**Verslag huishoudelijke elektrische installatie op laagspanning en zeer lage spanning****Algemeen:**

Referentie: 010-20260717-07	Datum controle: 17/07/2026
Keurder: 010

Eigenaar: Verhagen	EAN-code: 541448820057397373
Adres installatie: Steenbakkerslaan 23, 2300 - Turnhout	Nummer teller(s): 1SAG3200032887
Distributienetbeheerder installatie: Fluvius	
Datum uitvoering installatie:	☐ Vóór 01/10/1981 ☒ Tussen 01/10/1981 en 01/06/2020 ☐ Vanaf 01/06/2020
Type:	☒ Wooneenheid ☐ Niet-huishoudelijk ☐ PV ☐ Batterij ☐ Laadpaal

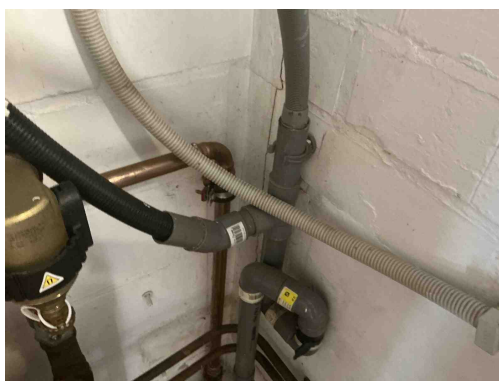
C24 - De afstand tussen de elektrische leiding(en) en niet elektrische leiding(en) is onvoldoende (Boek 1: 5.2.8).
Opmerking: Oa cv ketel

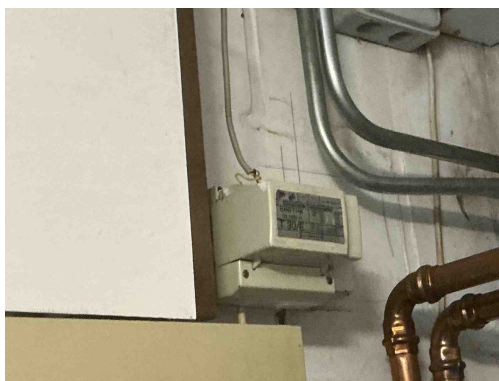
C24 - De afstand tussen de elektrische leiding(en) en niet elektrische leiding(en) is onvoldoende (Boek 1: 5.2.8).
Opmerking: Oa cv ketel

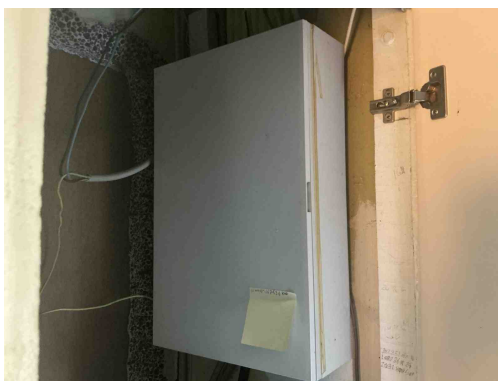
B17 - De voedingsspanning is niet op elk bord vermeld (Boek 1: 3.1.3.3).
Opmerking: Oa bord 1,2,3,...

B18 - Het volgnummer is niet op elk bord vermeld (Boek 1: 3.1.3.3).
Opmerking: Oa bord 1,2,3,...

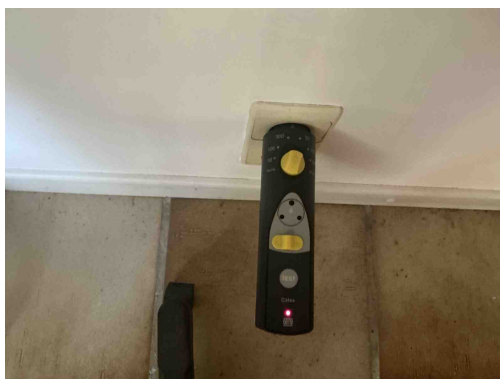
B17 - De voedingsspanning is niet op elk bord vermeld (Boek 1: 3.1.3.3).
Opmerking: Oa bord 1,2,3,...

B18 - Het volgnummer is niet op elk bord vermeld (Boek 1: 3.1.3.3).
Opmerking: Oa bord 1,2,3,...

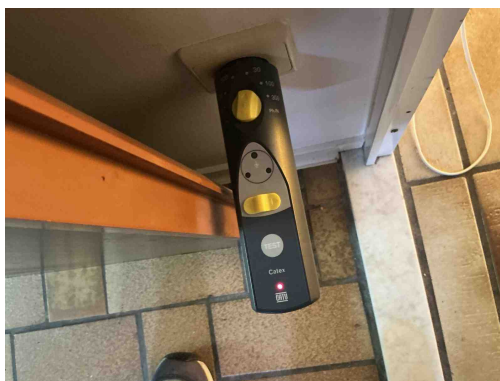
A16 - Er is geen continuïteit van de beschermingsgeleider van de contactdoos (Boek 1: 5.4.3.4).
Opmerking: Oa keuken 1 , living , berging ,...

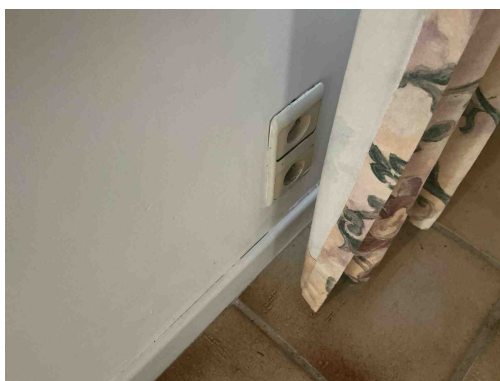
A16 - Er is geen continuïteit van de beschermingsgeleider van de contactdoos (Boek 1: 5.4.3.4).
Opmerking: Oa keuken 1 , living , berging ,...

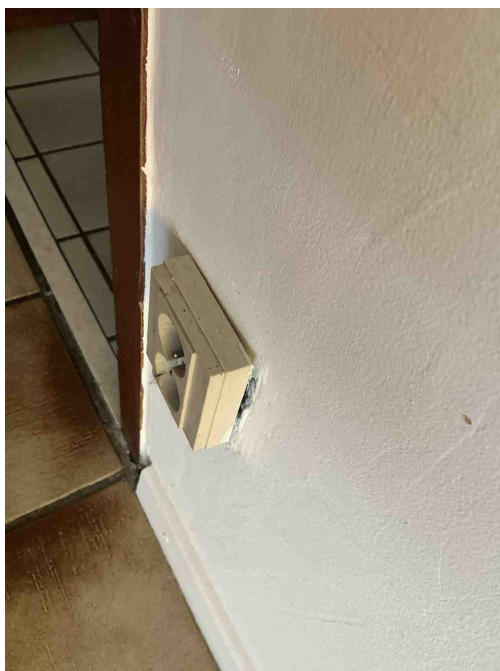
T10 - Bepaalde contactdozen en/of schakelaars zijn niet degelijk bevestigd (Boek 1: 1.4.1.3).
Opmerking: Oa keuken , gang, living,....

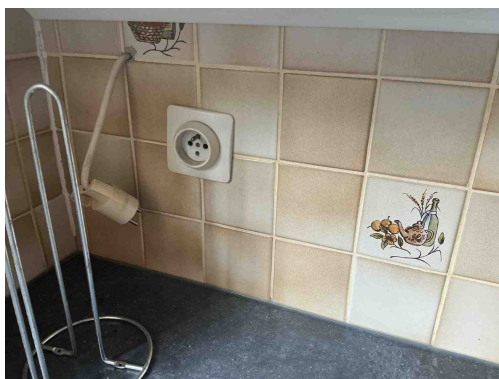
T10 - Bepaalde contactdozen en/of schakelaars zijn niet degelijk bevestigd (Boek 1: 1.4.1.3).
Opmerking: Oa keuken , gang,living,....

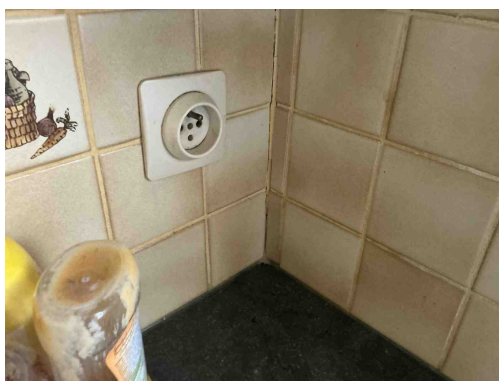
T10 - Bepaalde contactdozen en/of schakelaars zijn niet degelijk bevestigd (Boek 1: 1.4.1.3).
Opmerking: Oa keuken , gang, living,....

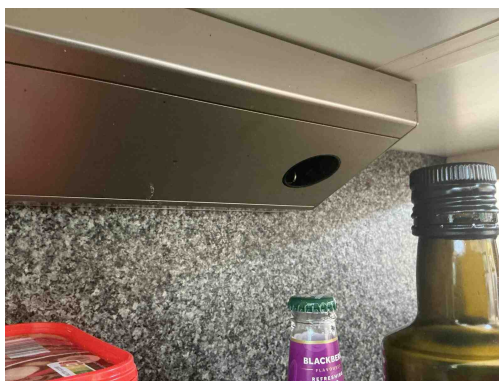
T10 - Bepaalde contactdozen en/of schakelaars zijn niet degelijk bevestigd (Boek 1: 1.4.1.3).
Opmerking: Oa keuken , gang, living,....

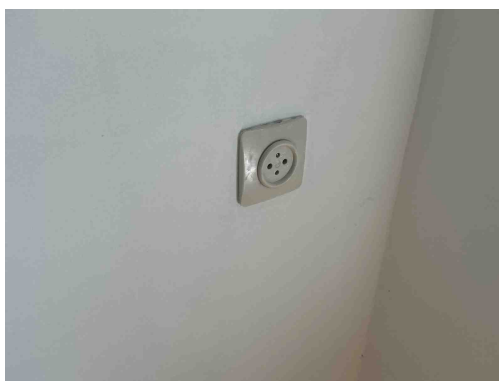
T11 - De contactdozen waarvan de toegekende stroomsterkte maximaal 16A en de toegekende spanning maximaal 250V bedraagt en niet bedoeld zijn voor de voeding van een of meerdere verbruikstoestellen voor een specifiek doel en niet geplaatst zijn in of op schakel- en verdeelborden, beschikken niet of IPXX-D (incl. gemeenschappelijke delen residentieel geheel) (Boek 1: 4.2.2.3/5.3.5.2).

Opmerking: Gang , slaapkamer 1 en 2 ,.....

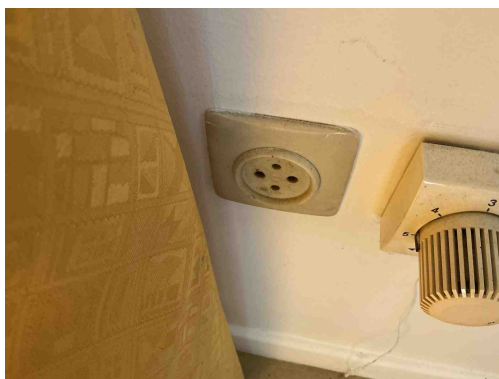
T11 - De contactdozen waarvan de toegekende stroomsterkte maximaal 16A en de toegekende spanning maximaal 250V bedraagt en niet bedoeld zijn voor de voeding van een of meerdere verbruikstoestellen voor een specifiek doel en niet geplaatst zijn in of op schakel- en verdeelborden, beschikken niet of IPXX-D (incl. gemeenschappelijke delen residentieel geheel) (Boek 1: 4.2.2.3/5.3.5.2).

Opmerking: Gang , slaapkamer 1 en 2 ,.....

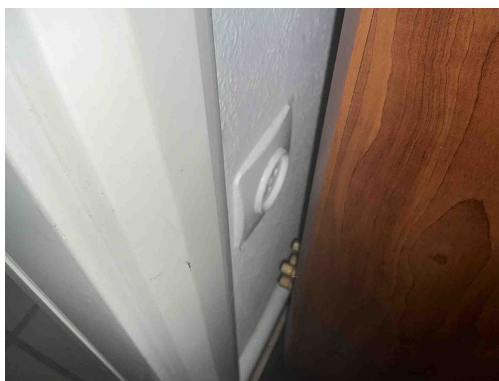
T11 - De contactdozen waarvan de toegekende stroomsterkte maximaal 16A en de toegekende spanning maximaal 250V bedraagt en niet bedoeld zijn voor de voeding van een of meerdere verbruikstoestellen voor een specifiek doel en niet geplaatst zijn in of op schakel- en verdeelborden, beschikken niet of IPXX-D (incl. gemeenschappelijke delen residentieel geheel) (Boek 1: 4.2.2.3/5.3.5.2).

Opmerking: Gang , slaapkamer 1 en 2 ,.....

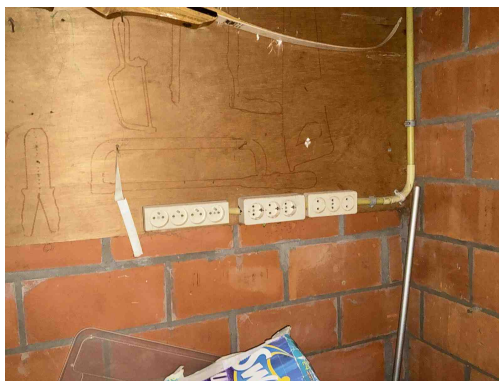
T09 - Bepaalde contactdozen en/of schakelaars zijn beschadigd (Boek 1: 1.4.1.3).

Opmerking: Oa slaapkamer

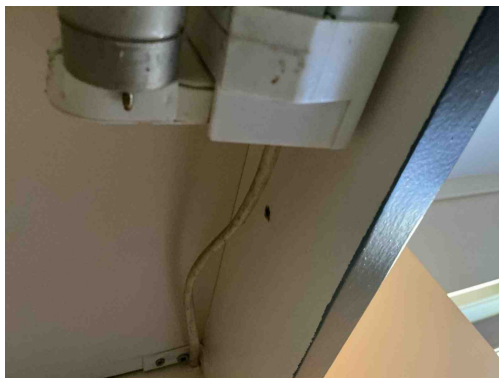
C38 - Het gebruikte kabeltype (snoerkabel) voldoet niet aan de specificaties die van toepassing zijn op voedingsleidingen voor vaste installatie (Boek 1: 1.4.2.1, 5.2.6.2).
Opmerking: Oa badkamer , garage , slaapkamer ,...

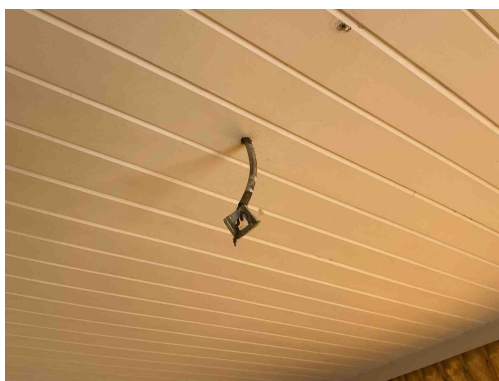
C38 - Het gebruikte kabeltype (snoerkabel) voldoet niet aan de specificaties die van toepassing zijn op voedingsleidingen voor vaste installatie (Boek 1: 1.4.2.1, 5.2.6.2).

Opmerking: Oa badkamer , garage , slaapkamer ,...

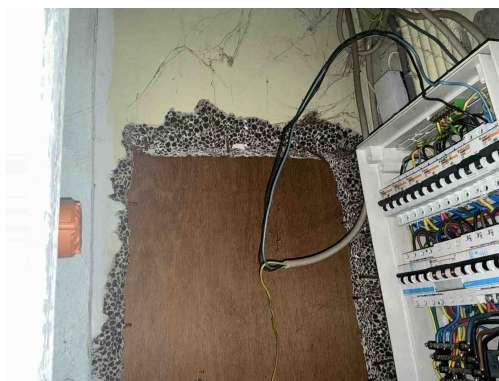
C28 - Niet gebruikte leidingen onder spanning zijn niet op een degelijke manier geïsoleerd of verwijderd (Boek 1: 4.2.1.1).
Opmerking: Oa garage , berging , slaapkamer ,....

C21 - Het gebruik van geleiders van het type VOB, zonder bijkomende afscherming is niet toegestaan (Boek 1: 5.2.9.6).
Opmerking: Oa bord 1 , garage , berging,....

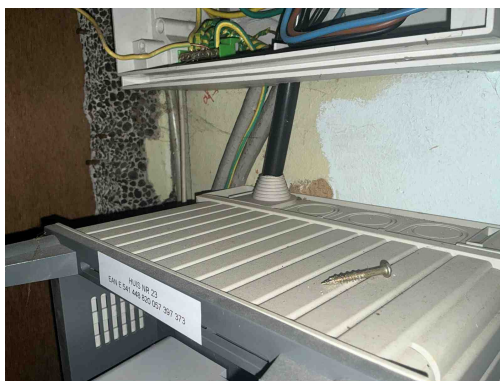
C21 - Het gebruik van geleiders van het type VOB, zonder bijkomende afscherming is niet toegestaan (Boek 1: 5.2.9.6).
Opmerking: Oa bord 1 , gqrqge , berging,....

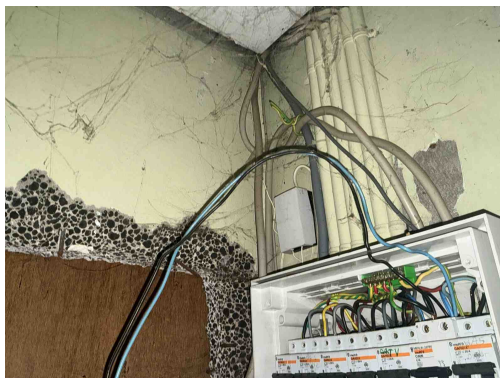
B34 - Het kabeltype van de meterbord verbinding aan de oorsprong van de installatie beantwoordt niet aan de minimale vereisten vastgelegd door de distributienet beheerder. (Boek1: 1.5 + SYNERGRID C1/107)

Opmerking: Algemeen

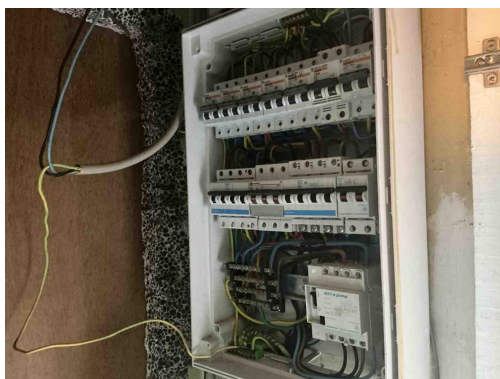
C27 - Het gebruik van geleiders van het type VTLmB (côte-à-côte) is niet toegestaan (Boek 1: 1.4.2.1).

Opmerking: Oa aan bord 1
